ACTA DE REUNIÓN DE ACLARACIÓN

OBJETO: AMPLIACION CAPACIDAD DE ALMACENAJE – ICA FASE I
CÓDIGO: CDO-01-GNC-129-15

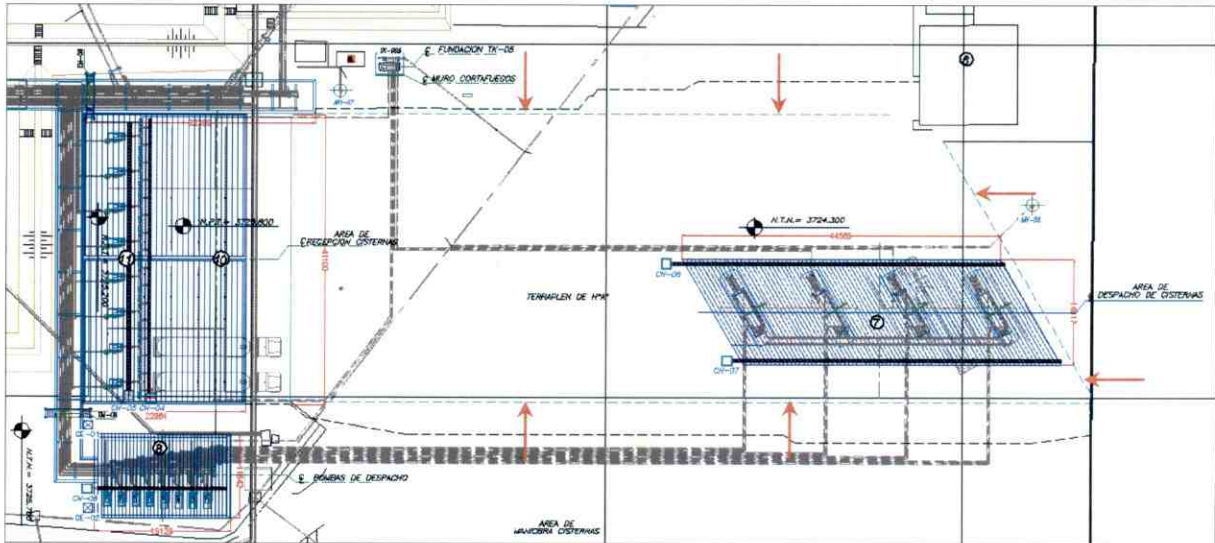
En el área de maniobra de las cisternas del lay out civil, favor indicar si se requiere algún tipo de pavimento o se dejará ripiado.
